Krycí list ZBV

Název stavby dle SOD:	Číslo SO/PS / / číslo Změny SO/PS:	Číslo ZBV:
III/20112 Zbečno, oprava mostu ev.č. 20112-1 přes Berounku		2
Název stavebního objektu/provozního souboru (SO/PS):	201/ 1	
Most

Změnový list

III/20112 Zbečno, oprava mostu ev.č. 20112-1 přes Berounku

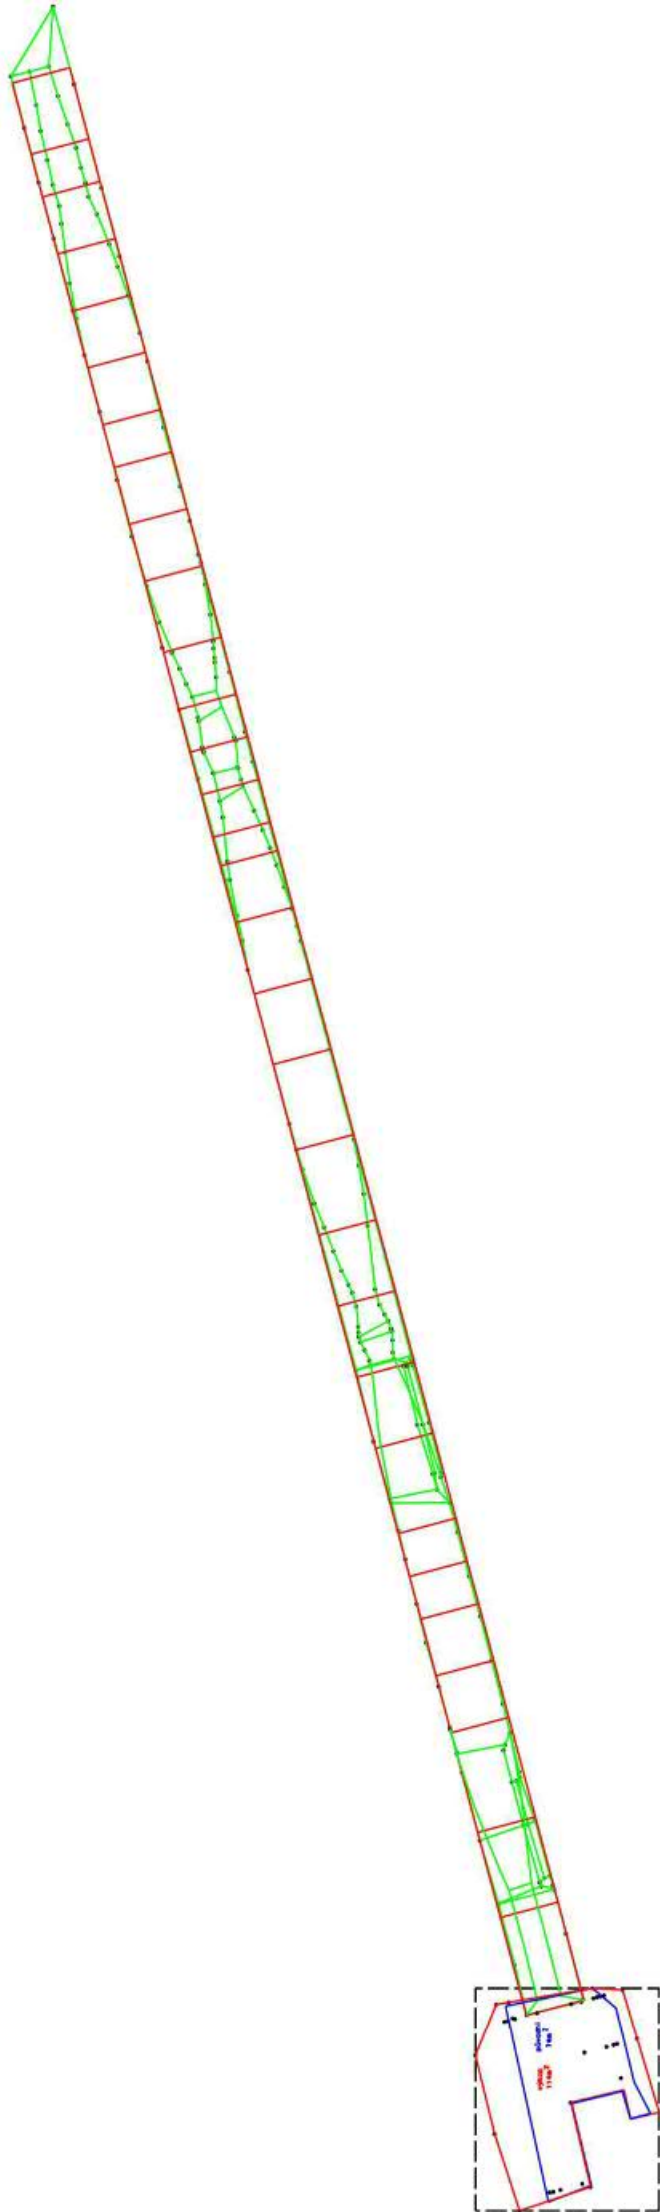
Výsledkem je výpočet kubatury betonové výplně. Výpočet byl proveden na základě zaměřené plochy výkopu, jeho průměrné výšky, plochy kleneb mostu po odtěžení zeminy a plochy projektované nosné konstrukce (se zohledněním podkladního betonu).

Celkem objem betonové výplně: 884m³
